Aménagement hydrauliques sur le bassin versant du Moulinet St Etienne de Montluc

Avis bureau Aménagement hydrauliques sur le bassin versant du Moulinet St Etienne de Montluc

B02

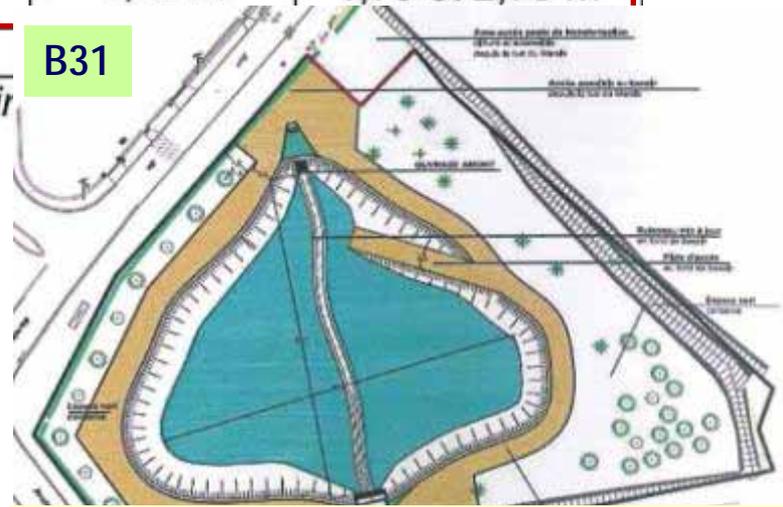
Ouvrage enterré construit en dérivation du cours d'eau

Au centre cheminement préférentiel pour les petits écoulements. Pas de continuité écologique mais d'enjeu vu l'altération

B3.1

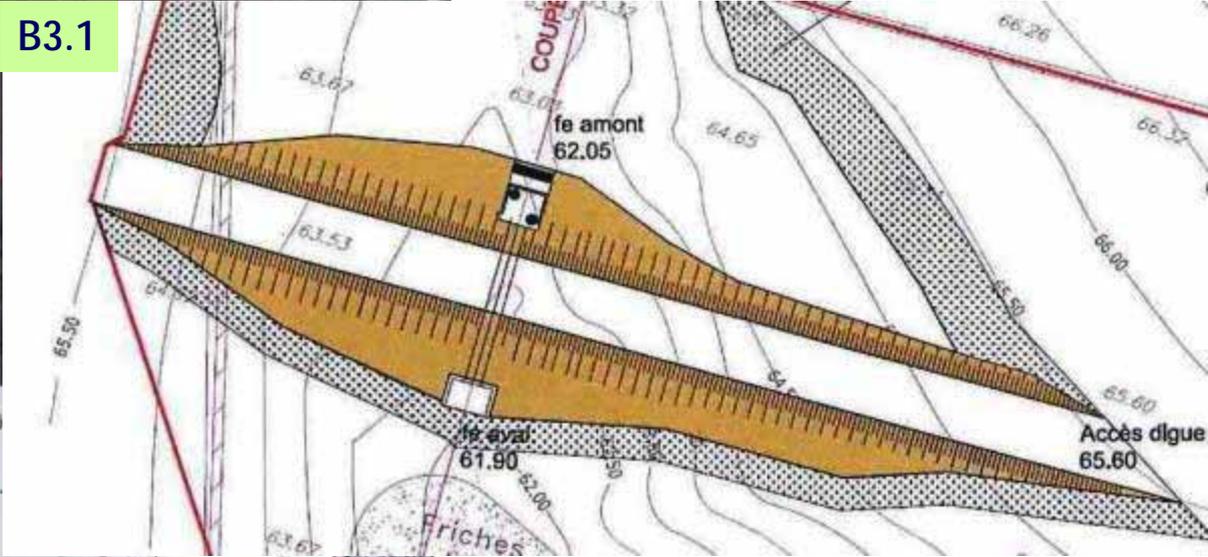
Création d'une digue (4 m de haut) en travers du talweg
 Terrains non humides (critères arrêté zones humides)
 Commune soumise au risque de remontée de nappe

- Secteur dégradé, pas d'opération de restauration de la morphologie dans le CRE
- Aménagement B3.1 très lourd (digue de 4 m). Une successions de petits ouvrages en travers du vallon ne rempliraient ils pas le même objectif ?
